大町市通学路対策必要箇所 (R7.11実施)

学校名	大町北部小学校	整理番号	建組 No. 4	北部-1
点検時期	R7.11			
路線名	十日町1号線	地区	十日町	
場所	天正寺東側			
危険な状況	道路狭小、脇に落差ある水路がある。水路蓋必要。			
対策内容	①水路蓋の設置 (市役所建設課)			
備考

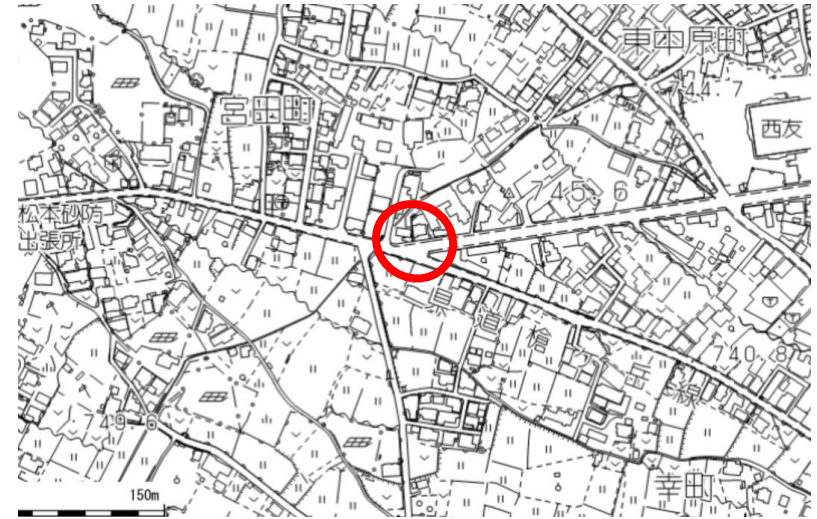
学校名	大町北部小学校	整理番号	建組 No. 23	北部-7
点検時期	R7.11			
路線名	大町鹿島線	地区	幸町	
場所	アルピコタクシー前交差点			
危険な状況	西公園線及び大町鹿島線は、南方面からの通学生が集中する推奨通学路部交差点で、大人数が待機するには困難のため危険。 ①ガードパイプ等設置要望また、②歩道分離式信号又は、スクランブル交差点へ改善要望。			
対策内容	①ガードパイプ設置にはスペース不足 ②歩車分離式に変更するには時間を要するため、取り急ぎ歩行者側の信号の点灯時間を延長することを検討（大町警察署） ③交差点を目立たせるために交差点内をカラーとするか検討（市役所建設課）			
備考	・登校時間帯で最大で百名以上の児童がこのエリアを通るため、早急な対策が必要 ・大町防空監視硝跡は教育委員会管理、交差点横の△の空き地の管理者がどこか確認、整備ができるか確認する。
